島根原子力発電所 2号炉

審査会合における指摘事項に対する回答

2023年9月12日

中国電力株式会社

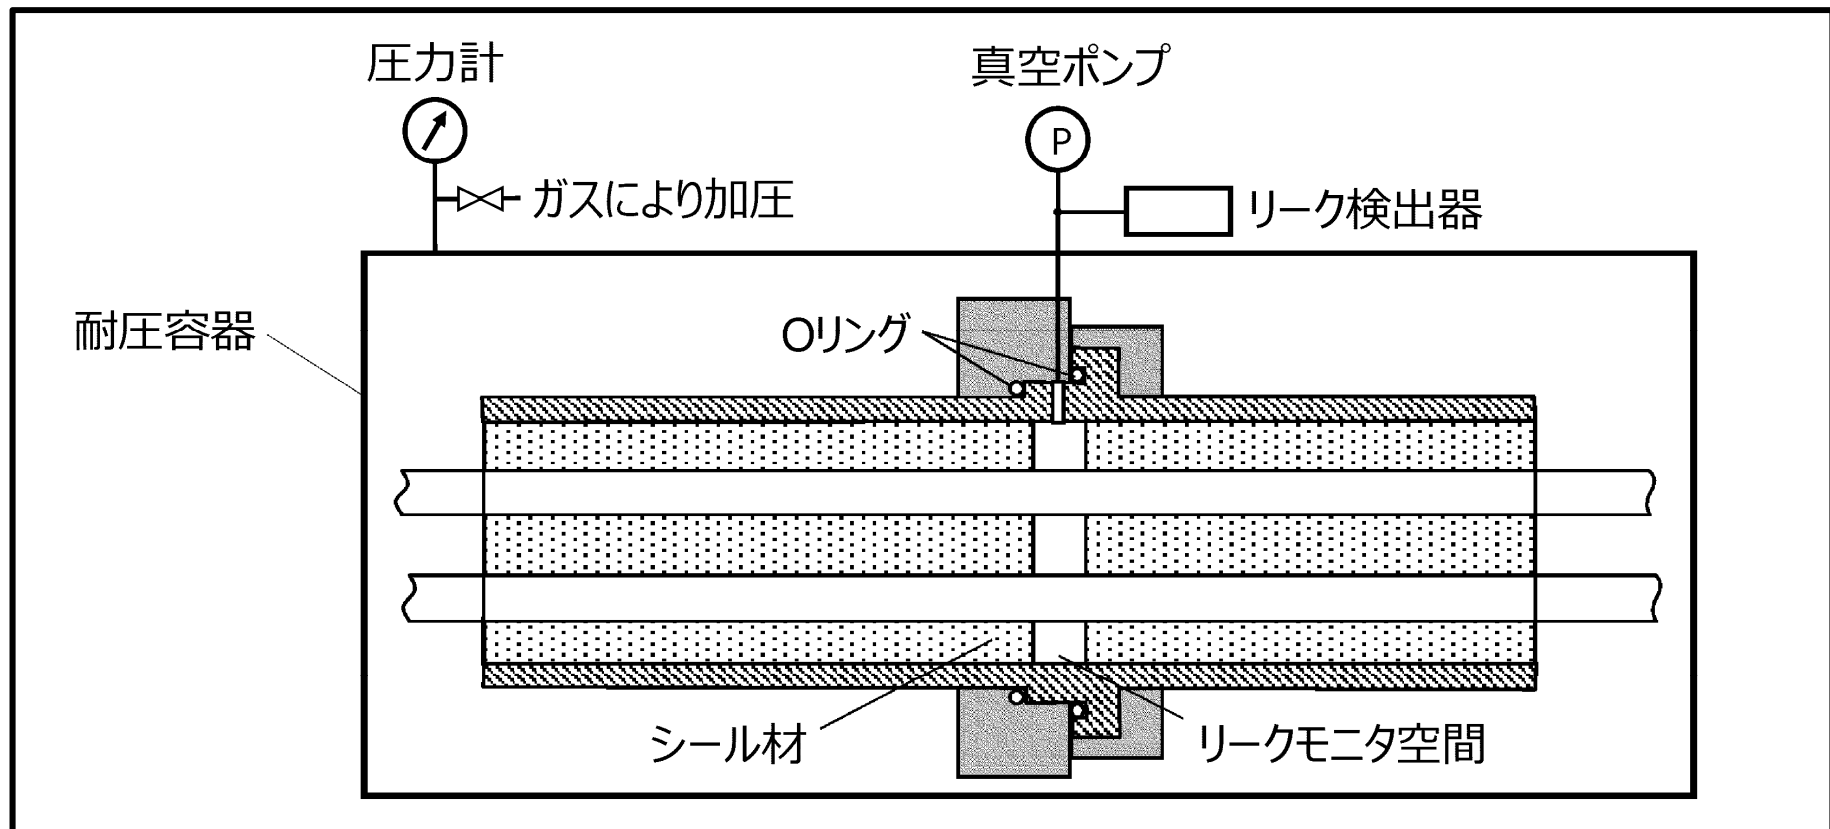
No.	審査会合日	事象分類	指摘事項	回答頁
1	2023年5月11日 (第30回審査会合)	共通事項	アクセスホールカバー取替箇所の粒界型応力腐食割れについて、日常劣化管理事象としない理由を説明すること。また、「実用発電用原子炉及びその附属施設における破壊を引き起こす亀裂その他の欠陥の解釈」に基づき次回定検で点検する、また、次回点検以降においても適切な時期に点検することについて、長期施設管理方針としない理由を説明すること。	P 2
2	2023年5月11日 (第30回審査会合)	絶縁特性低下	難燃FN（フロンレックスケーブル）について、当該ケーブルの用途と敷設した理由について説明すること。	P 4
3	2023年5月11日 (第30回審査会合)	絶縁特性低下	モジュール型核計装用電気ペネトレーションに対する熱放射線同時劣化試験の試験条件の設定方法（等加速度法などの具体的な評価方法）を説明すること。	P 6
4	2023年5月11日 (第30回審査会合)	絶縁特性低下	モジュール型核計装用電気ペネトレーションの気密性低下事象に対する試験について、リング、シール材の双方に対し試験を実施していることを説明すること。	P 8
5	2023年5月11日 (第30回審査会合)	共通事項	地震動の見直しによって耐震補強を行った機器かつ経年劣化を考慮し評価を実施した機器について、評価条件、評価結果等を今後の審査の中で詳細に説明すること。	P 1 0
6	2023年5月11日 (第30回審査会合)	耐震安全性評価	配管の腐食（流れ加速型腐食）に対する耐震安全性評価における耐震管理厚さの管理について、現状の管理方法を踏まえ、再度、長期施設管理方針としての扱いを検討すること。	P 1 2
7	2023年5月11日 (第30回審査会合)	低サイクル疲労	低サイクル疲労評価における実過渡回数の管理について、現状の管理方法を踏まえ、再度、長期施設管理方針としての扱いを検討すること。	P 1 4
8	2023年5月11日 (第30回審査会合)	中性子照射脆化	(指摘事項No.8, No.9関連：長期施設管理方針としての扱いの再検討)	P 1 6

- 長期健全性試験における通常運転期間の劣化に相当する熱・放射線同時劣化の試験条件の設定については、「時間依存データの重ね合わせ手法」、「等価損傷線量データの重ね合わせ手法」、「等価損傷線量データの重ね合わせ手法を応用した簡易な試験（等価損傷簡易手法）」等の評価手法がある。
- モジュール型核計装用電気ペネトレーションは「等価損傷簡易手法」を用いて試験条件を設定しており、以下の式より算出した加速倍率を用いて実環境年数（30年、60年以上）における試験条件を算出している。

$$a = \frac{t_1}{t_2} \text{とすると}$$

$$a = \left[\exp \left\{ \frac{E}{R} \left(\frac{1}{273+T_1} - \frac{1}{273+T_2} \right) \right\} \times \frac{D_1}{D_2} \right]^{\tan \theta} \times \left(\frac{D_2}{D_1} \right)$$

a : 加速倍率 t₁ : 実環境年数 t₂ : 加速時間
T₁ : 実環境温度 T₂ : 加速温度 R : 気体定数
D₁ : 実線量率 D₂ : 加速線量率 E : 活性化エネルギー
θ : 等価損傷線量と線量率の傾き
